福島第一原子力発電所 原子炉施設保安規定変更比較表

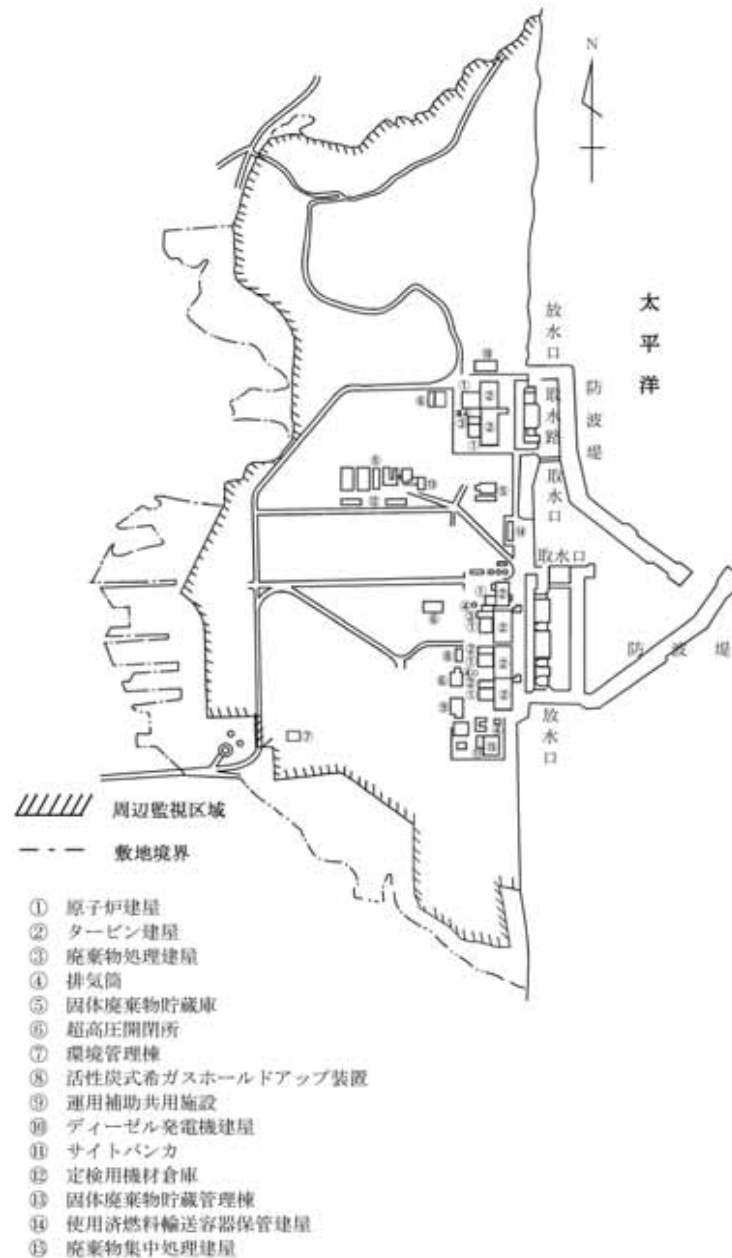
変更前	変更後	備 考
<p>(な し)</p>	<p>(管理区域への出入管理) <u>第 1 5 3 条の 2</u> <u>管理区域への出入管理は、第 1 5 3 条に定める管理対象区域への出入管理と同一とする。</u></p>	<p>・原子力安全・保安院 指示(平成23年12月 12日付)に伴う変更 (「中期的安全確保の考 え方」に基づく施設運営 計画に係る報告書(その 2)及び(その3)に関 する保安規定の変更)</p>

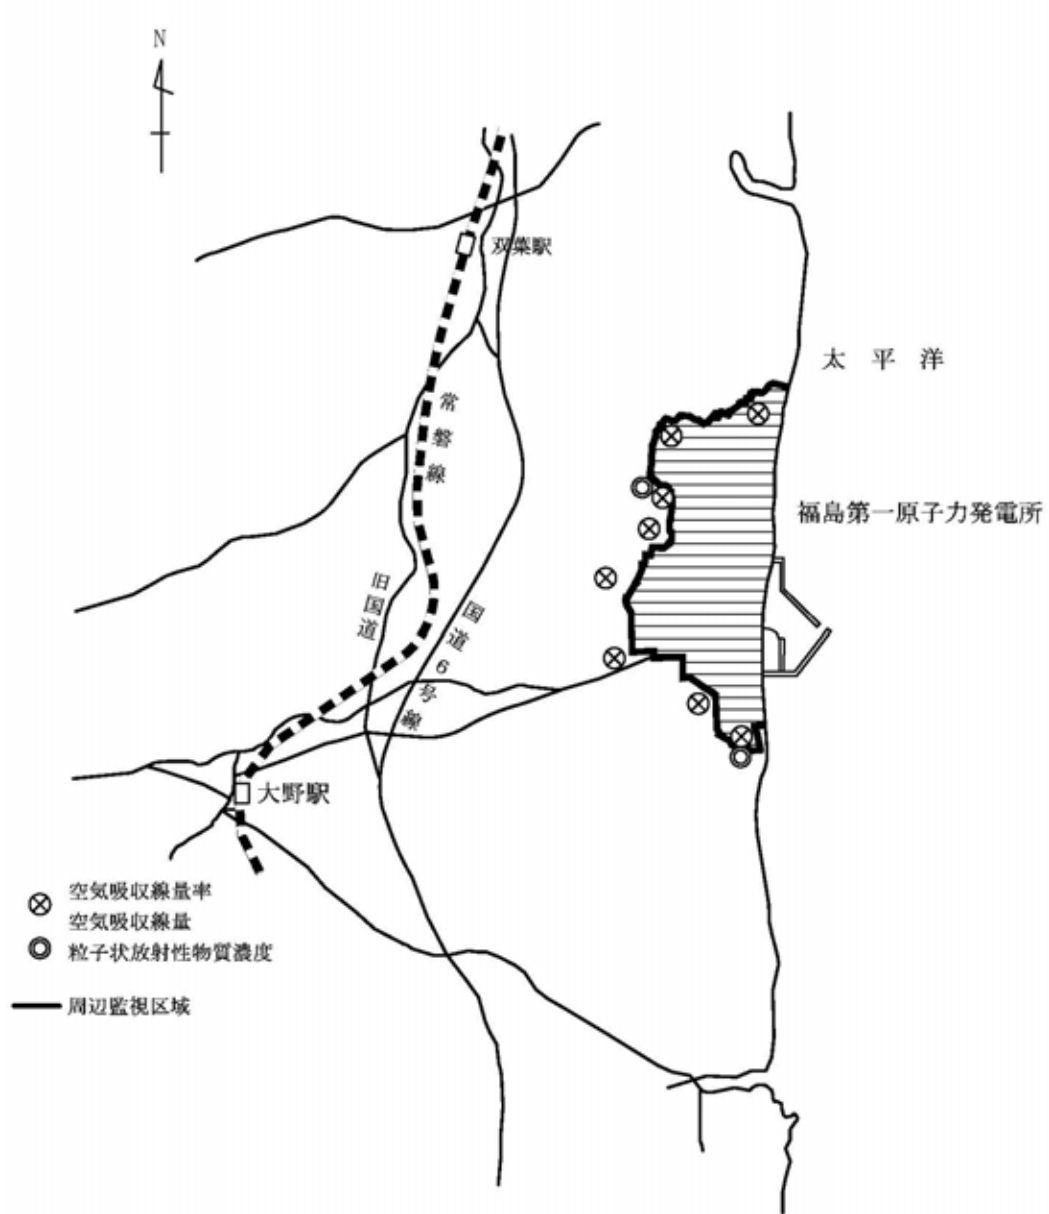
変更前	変更後	備考
<p>(なし)</p>	<p>(周辺監視区域) 第156条 周辺監視区域は、図156に示す区域とする。 2. 防護管理GMは、「NM-58 福島第一原子力発電所放射線管理基本マニュアル」に基づき、第1項の周辺監視区域境界に、柵を設ける又は標識を掲げることにより、業務上立入る者以外の立入りを制限する。ただし、当該区域に立入るおそれのないことが明らかな場合は、この限りでない。</p> <p>図156</p>  <p>① 原子炉建屋 ② タービン建屋 ③ 廃棄物処理建屋 ④ 排気筒 ⑤ 固体廃棄物貯蔵庫 ⑥ 超高压開閉所 ⑦ 環境管理棟 ⑧ 活性炭式希ガスホールドアップ装置 ⑨ 運用補助共用施設 ⑩ デイゼル発電機建屋 ⑪ サイトバンカ ⑫ 定検用機材倉庫 ⑬ 固体廃棄物貯蔵管理棟 ⑭ 使用済燃料輸送容器保管建屋 ⑮ 廃棄物集中処理建屋</p>	<p>・原子力安全・保安院指示(平成23年12月12日付)に伴う変更(「中期的安全確保の考え方」に基づく施設運営計画に係る報告書(その2)及び(その3)に関する保安規定の変更)</p>
